PREVOST

**BULLETIN DE
GARANTIE**

BG18-07B

DATE :	Mars 2018	SECTION : 06 ÉLECTRIQUE
EXPIRATION:	Mars 2020	
SUJET :	INVERSION DE LA BARRE OMNIBUS DU DISJONCTEUR CB13 – VÉHICULES ÉQUIPÉS D'UN INVERSEUR DE COURANT

FIGURE 3 : INSTALLATION CORRECTE

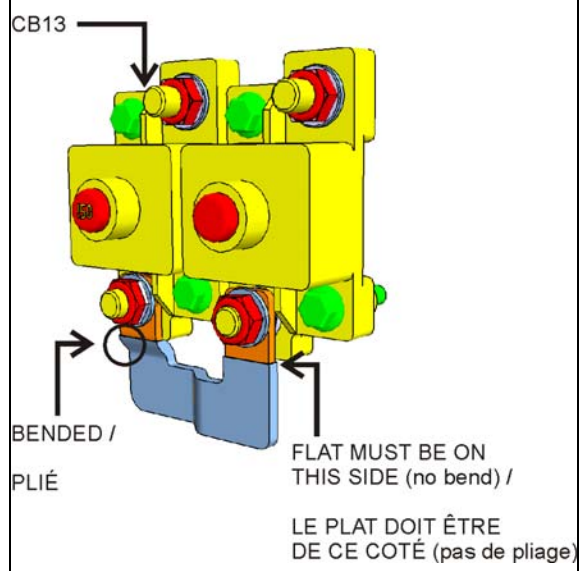
2. Vérifier si la barre omnibus est installée correctement. Le plat de la barre omnibus doit se trouver sur le disjoncteur situé à la droite de CB13.

FIGURE 6 : DÉCONNECTER LE CÂBLE DE MISE À LA MASSE RELIÉ AU CHÂSSIS

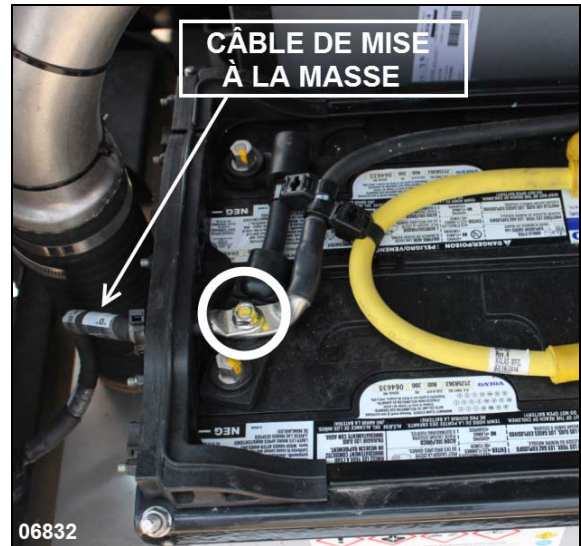
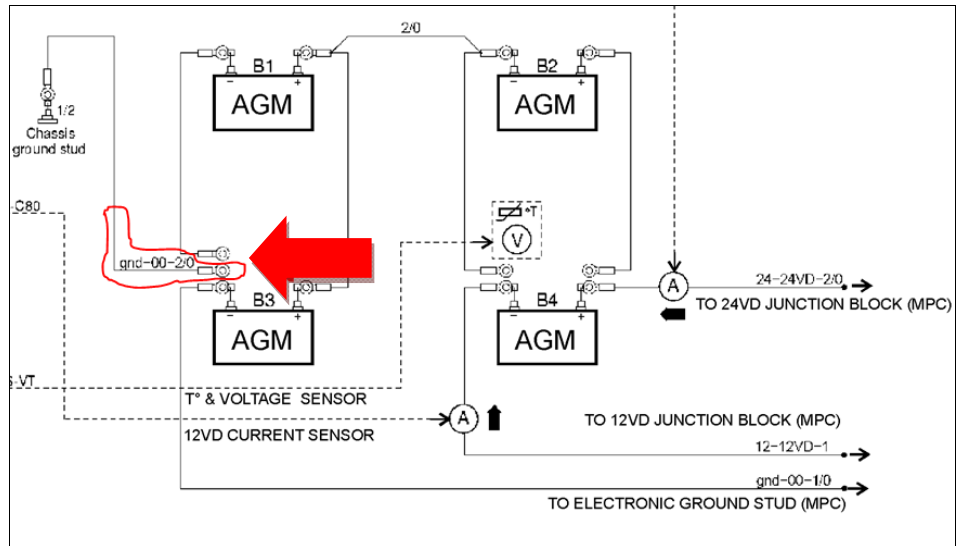
4. Le disjoncteur CB13 est connecté directement aux batteries. Il est donc nécessaire de débrancher le câble de mise à la masse relié au châssis afin d'éviter tous risques de court-circuit lors du retrait et de la réinstallation de la barre omnibus.

FIGURE 7

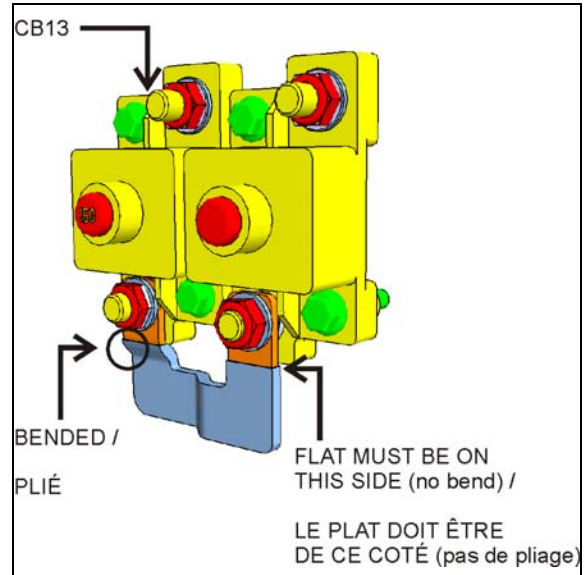
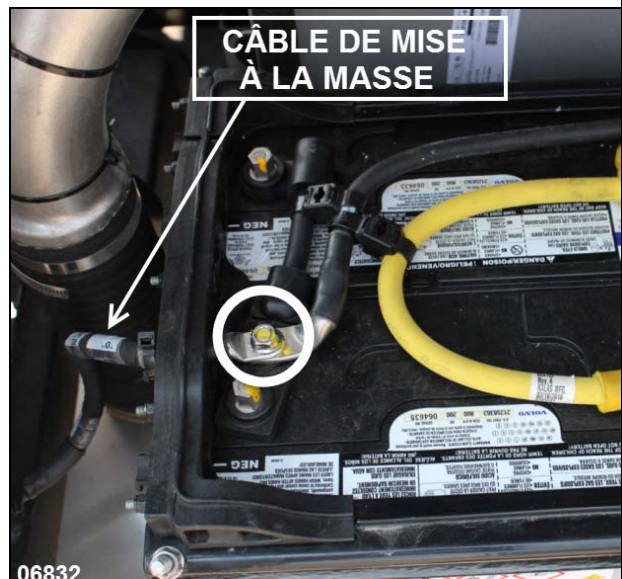
5. Démontez la barre omnibus et réinstallez selon le critère qui suit (voir l'image à droite) :

Le plat de la barre omnibus doit se trouver sur le disjoncteur situé à la droite de CB13.

Serrage des écrous : 135 lb-po (15 Nm)

- a) Remplacer la barre omnibus si elle est endommagée, tordue ou si son état fait en sorte qu'elle offre un mauvais contact avec la surface du disjoncteur.

- b) Remplacer le disjoncteur CB13 si le goujon ou les filets sont endommagés et qu'ils ne peuvent assurer un serrage adéquat et sécuritaire ou un bon contact entre la barre omnibus et le disjoncteur. Celui-ci peut être de 150A ou 90A selon l'application. **ATTENTION : Remplacer par un disjoncteur de même calibre/capacité.**

- c) Remplacer le disjoncteur situé à la droite de CB13 si le goujon ou les filets sont endommagés et qu'ils ne peuvent assurer un serrage adéquat et sécuritaire ou un bon contact entre la barre omnibus et le disjoncteur. Celui-ci peut être de 150A ou 50A selon l'application. **ATTENTION : Remplacer par un disjoncteur de même calibre/capacité.**
